**Deponie Gamsenried der Lonza AG, Projekt «Bau einer Dichtwand»:
Kritische Betrachtungen, Änderungsanträge und Fragen**

Basel/Brig/Le Grand-Saconnex, 4. Februar 2025

Anhang A:**Dichtwand: Kommentare und Fragen zur Materialbewirtschaftung und zur Vorfelderkundung**

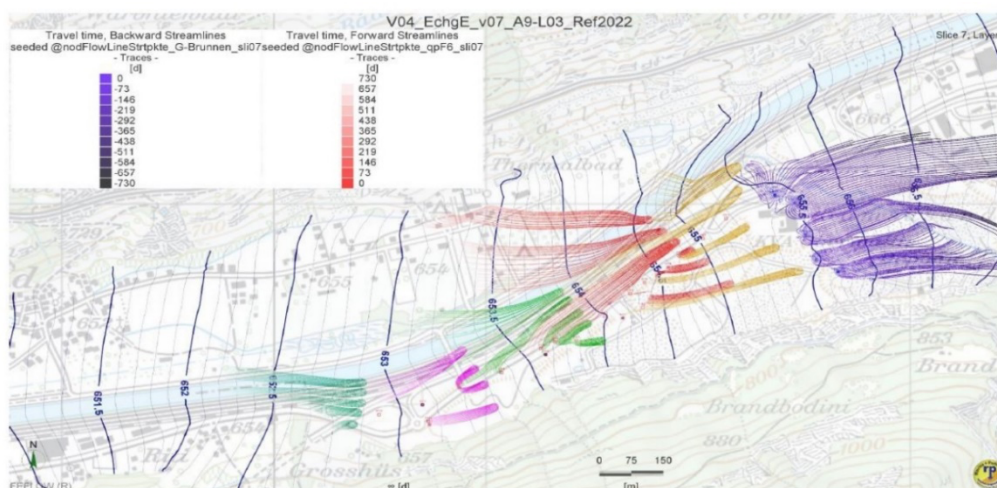
Was passiert mit dem Benzidin-Hotspot DPL-RD-BW02 ausserhalb der Deponie 0.15 – 0.3 mg/kg?
